**Информация**  
**по устранению нарушений требований пожарной и санитарно-эпидемиологической безопасности в БДОУ г. Омска**  
**«Детский сад № 214 комбинированного вида»**

Фото таблица № 5. Освобожден путь эвакуации в коридоре 1 этажа возле щитовой.

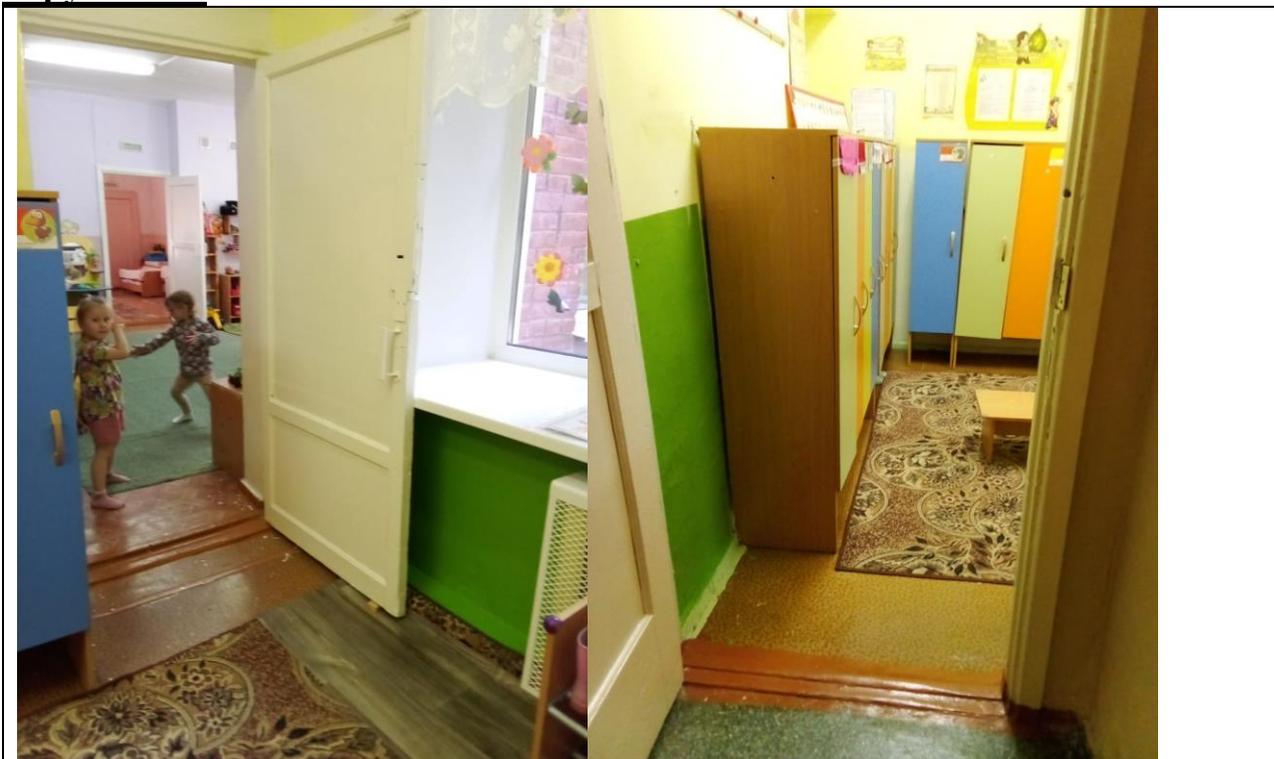
6. Ширина горизонтальных участков пути эвакуации в коридоре 1-го этажа возле электрощитовой менее 1 м (фактически 0,85 м, 0,83 м, 0,61 м в результате установки сушильных шкафов и дивана) (ч. 4 ст. 4, ч. 1, 3 ст. 6, ч. 1, ч. 2 ст. 53, ч. 1 ст. 89 Федерального закона от 22.07.2008 № 123-ФЗ; п. 4.3.3 СП 1.13130.2020 «Системы противопожарной защиты. Эвакуационные пути и выходы»); **Статус нарушения: УСТРАНЕНО.**

Фото таблица № 7. Освобожден путь эвакуации в тамбуре. Убраны садовая тачка, тряпки, матрас.

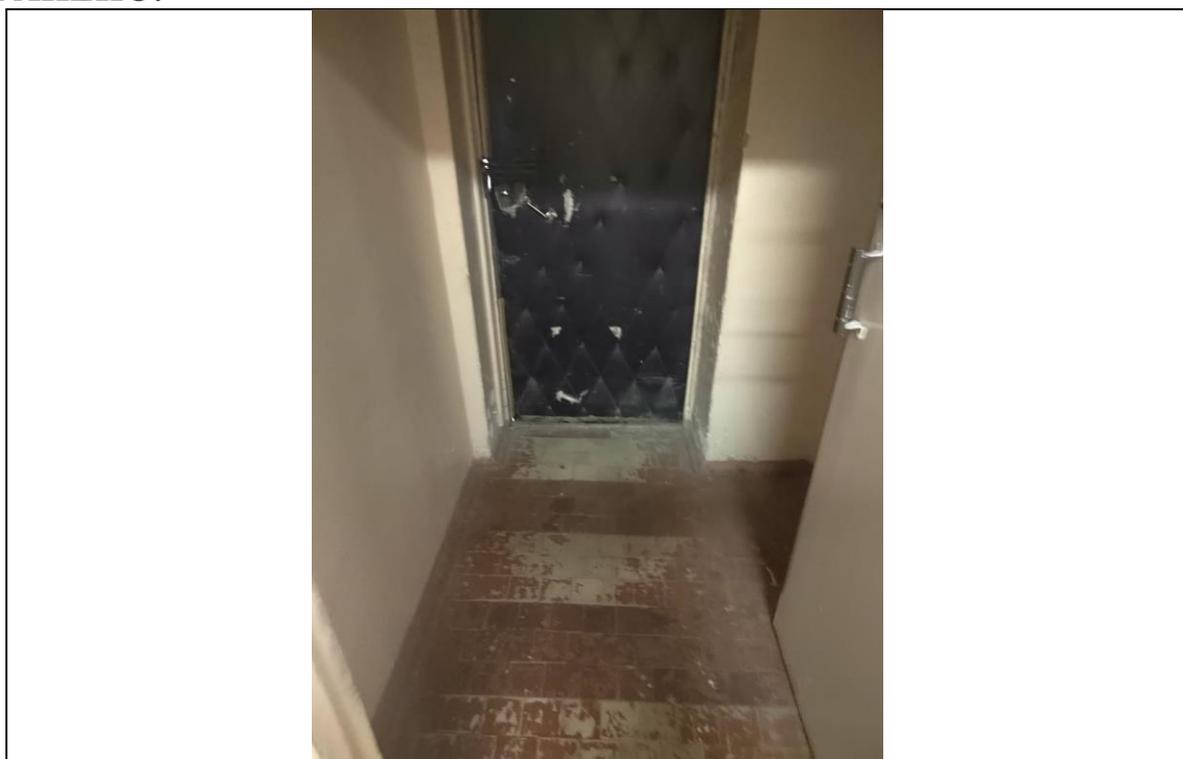
9. В тамбурах выхода из здания хранятся (в том числе временно) инвентарь и материалы (садовая тачка, тряпки, матрац) (п.п. в) п. 27 Правил противопожарного режима в РФ). Фото таблица № 7. **Статус нарушения: УСТРАНЕНО.**
